Mission régionale d'autorité environnementale  
CENTRE - VAL DE LOIRE

**Avis délibéré  
Sur le projet de ferme éolienne de la Taillette  
à Danzé et Épuisay (41)**

**Autorisation environnementale**

N°MRAe 2024-4759

*Implantation du projet (Source : RNT, page 34)*

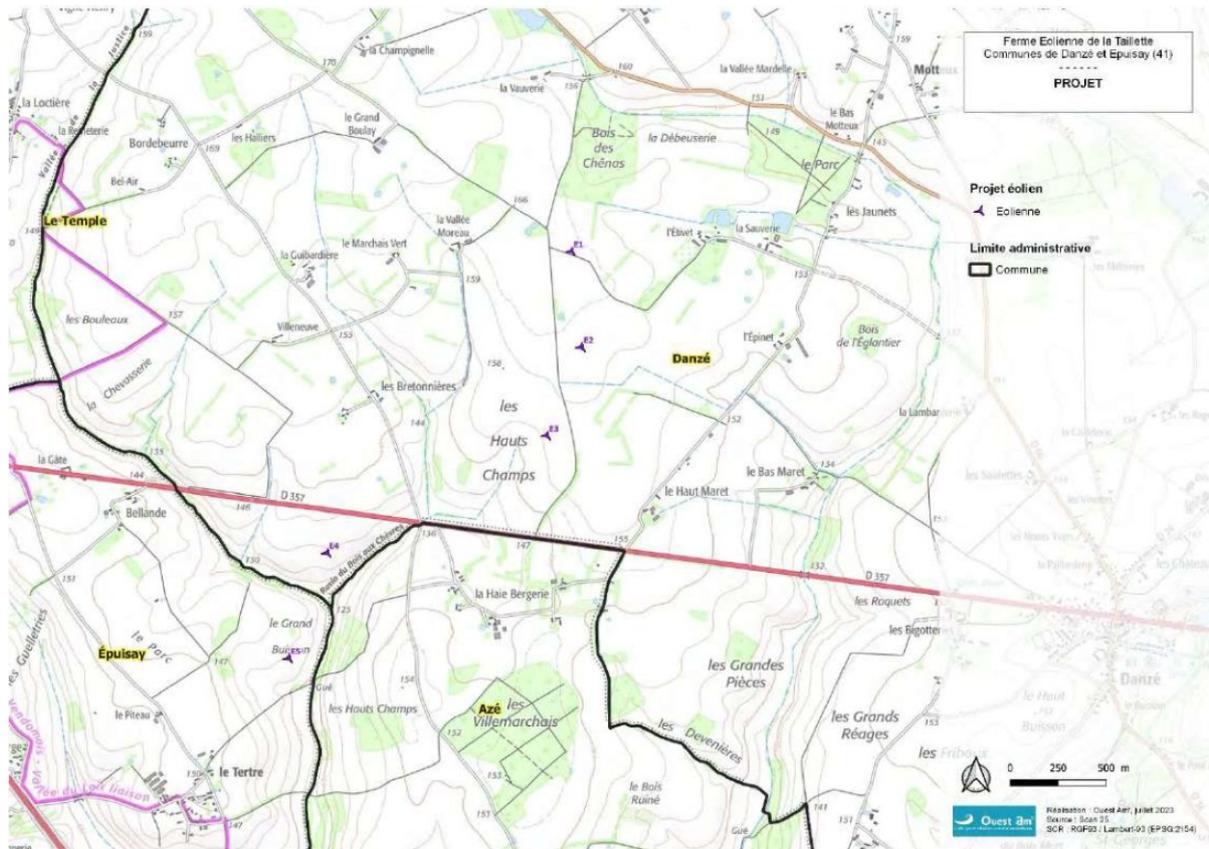
L'habitation la plus proche du parc projeté est située au lieu-dit « le Tertre » sur la commune d'Épuisay, à environ 620 m de l'implantation de l'éolienne E5. La distance minimale réglementaire de 500 m entre les aérogénérateurs et les zones et constructions à usage d'habitation est donc respectée.
